**ВСТАВКИ СТЕРЖНЕВЫХ ЯЩИКОВ,
ЗАКРЕПЛЯЕМЫЕ ЩЕКОЛДОЙ**

**ГОСТ
19378—74**

Изменение № 2 ГОСТ 19378—74 Вставки стержневых ящиков, закрепляемые шкелдой. Размеры

Исполнение 1

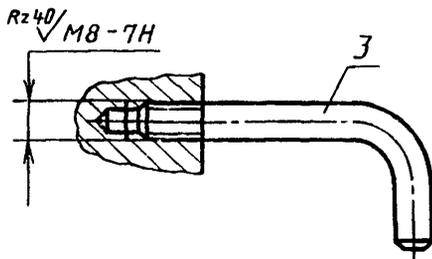
Пункт 1. Чертеж ручки (поз. 3) заменить новым:
